**Avis de la Mission régionale d'autorité environnementale  
de la région Nouvelle-Aquitaine sur  
un projet de centrale photovoltaïque aux lieux dits  
« la Grande Ribière » et « la Terrade »  
à Bourgneuf (23)**

n°MRAe 2021APNA11

dossier P-2020-10370

*Plan masse des panneaux solaires du projet (extrait de l'étude d'impact page 97)*

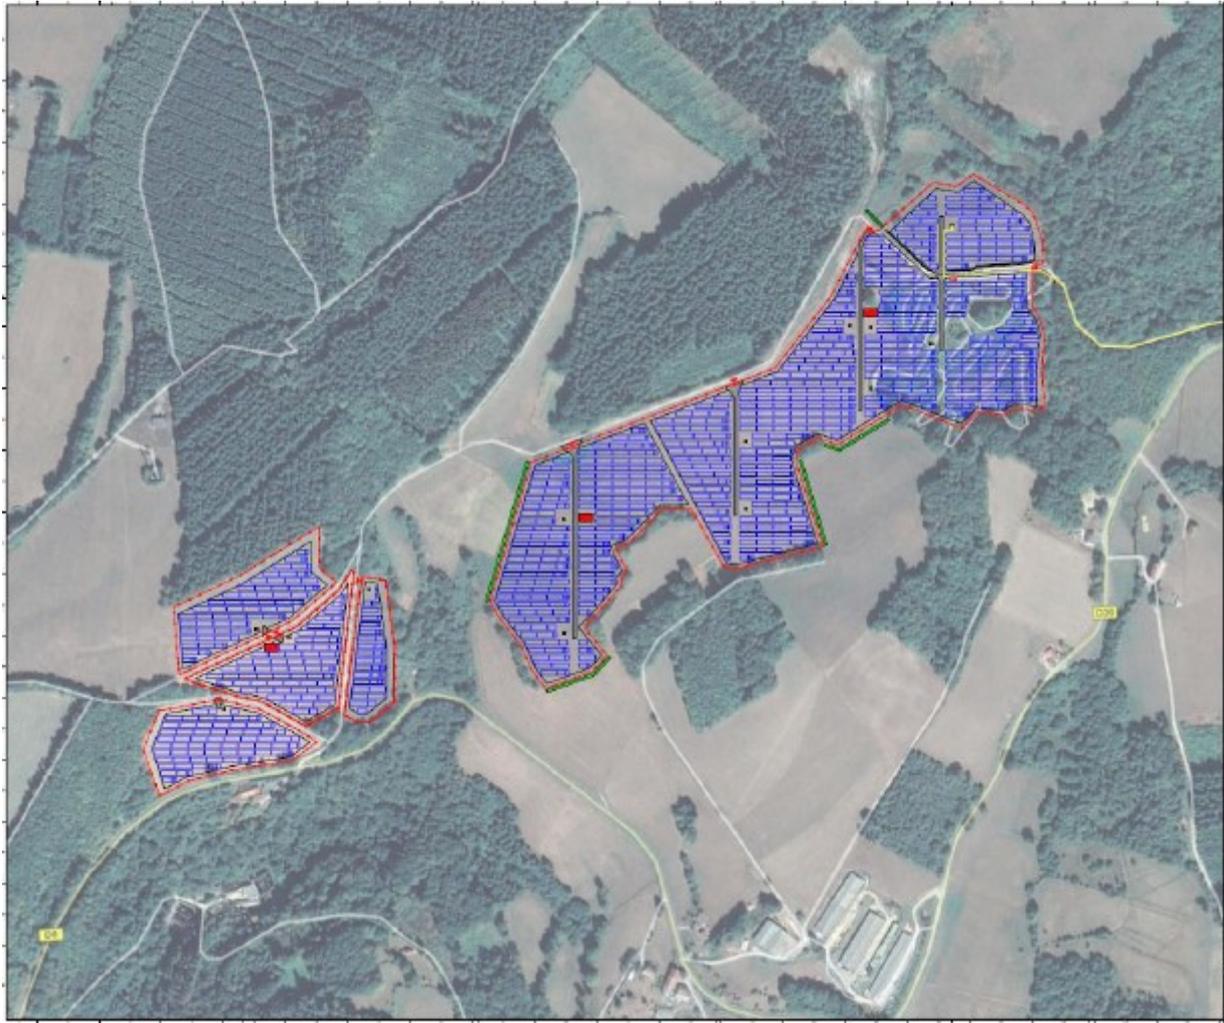
Le projet envisage de raccorder la centrale au poste source de Mansat-la-Courrière, à environ cinq kilomètres du site. Le tracé prévisionnel du raccordement (page 108) ne longe pas sur l'ensemble de son itinéraire le réseau routier et pourrait avoir des impacts sur le milieu naturel.

**La Mission Régionale d'Autorité environnementale (MRAe) relève l'insuffisance du dossier sur la question du raccordement au réseau électrique de l'installation, qui est présenté dans son principe dans le dossier alors qu'il est un élément indissociable du projet et que ses impacts devraient être analysés et détaillés.**

### Cartographie concernant les captages AEP (extrait de l'étude d'impact page 168)

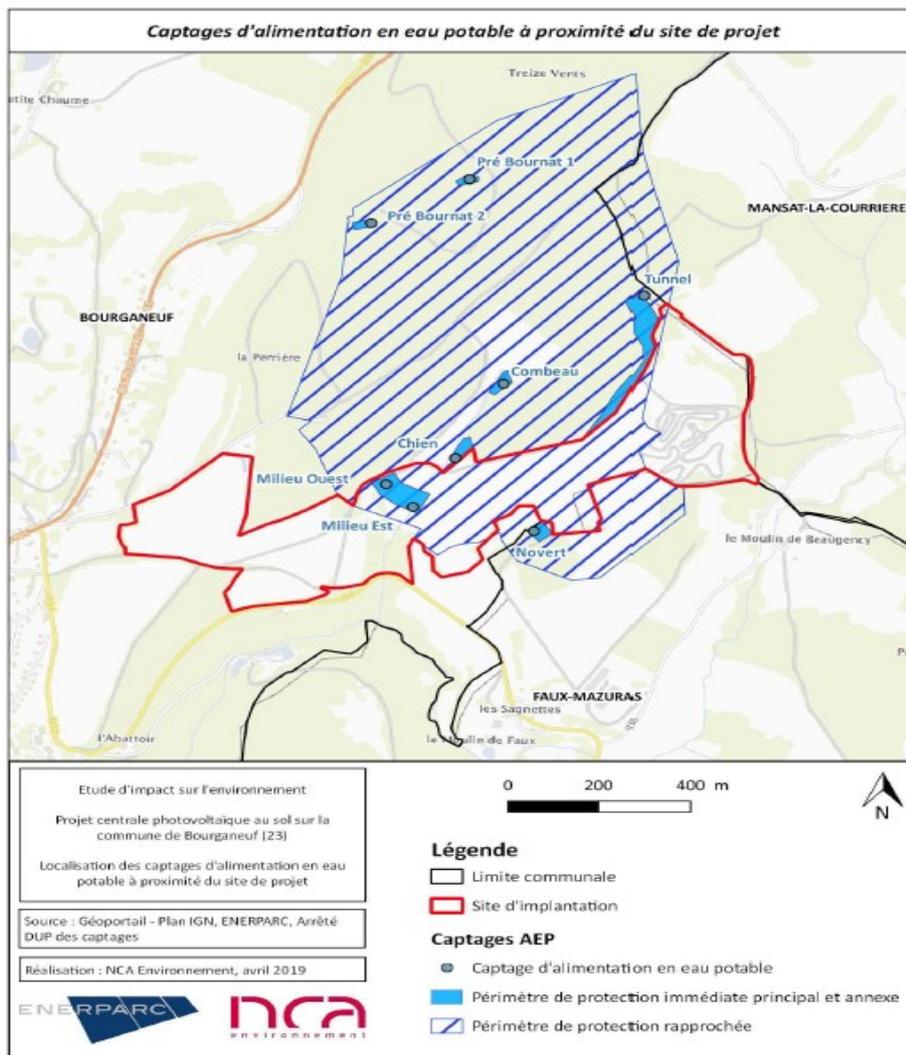
**La MRAe recommande de faire figurer dans le dossier une carte superposant le plan masse du projet et périmètres de protection d'adduction d'eau potable, et en particulier le périmètre immédiat des captages.**

Le dossier n'est pas précis sur le type d'ancrage et la profondeur des pieux qui sera retenue. Ainsi il devrait être complété sur les caractéristiques techniques du projet pour apprécier finement les impacts du projet sur la ressource en eau, tant sur le plan quantitatif que sur le plan qualitatif.

*Cartographie superposant plan de masse et habitats d'espèces (extrait de l'étude d'impact p 340)*

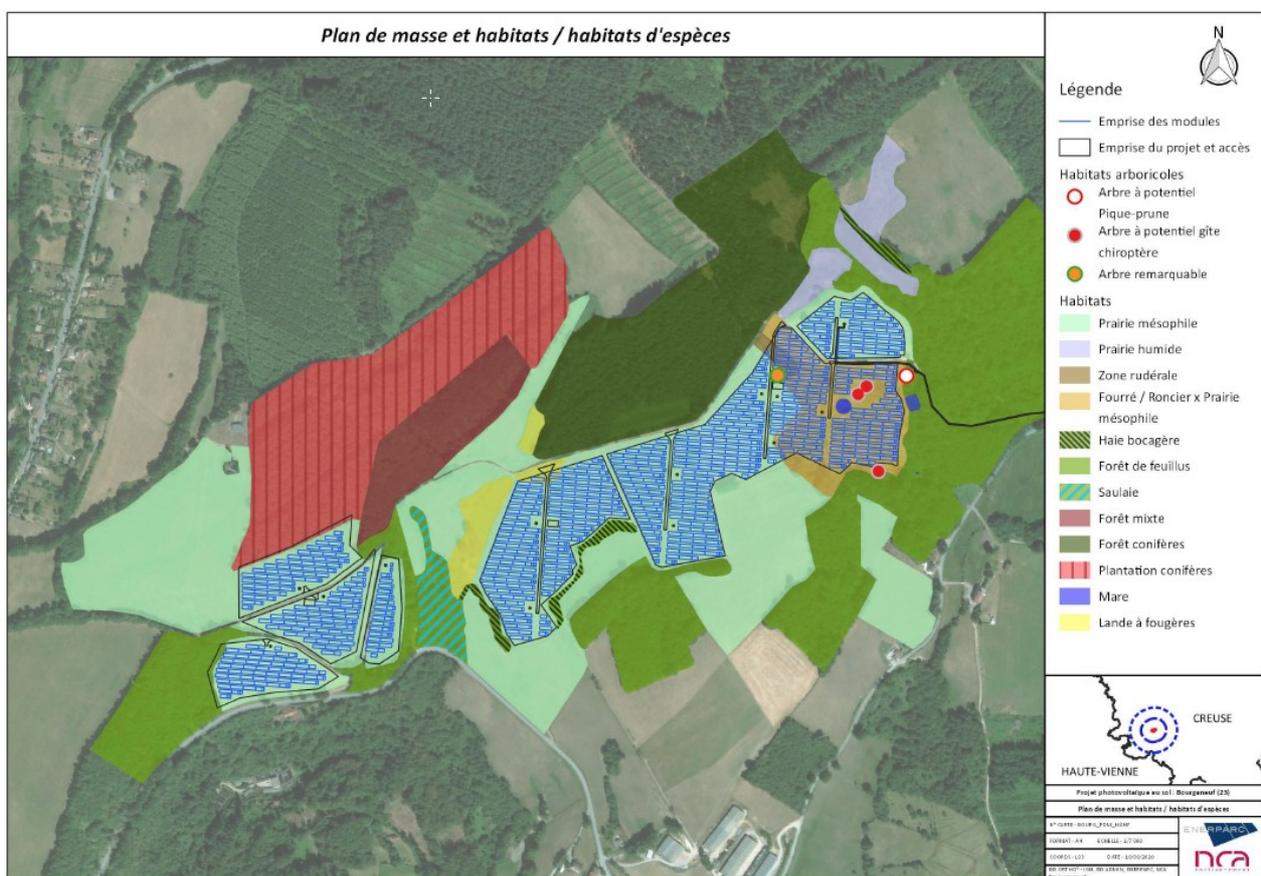
Le projet prévoit des mesures visant à éviter et réduire les impacts sur la faune et les milieux sensibles. **L'évitement des zones humides et des mares par le projet doit néanmoins être réexaminé à la lumière de la confirmation attendue des zones humides.**

La MRAe note les mesures en faveur de la Pie grièche écorcheur avec la création d'une haie de 705 mètres pour compenser la suppression de fourrés et ronciers sur l'ancien terrain de moto cross. Elle relève que la haie qui sera plantée gagnerait à être composée d'essences adaptées à cette espèce et que les modalités d'entretien de la haie lui permette d'y prospérer .
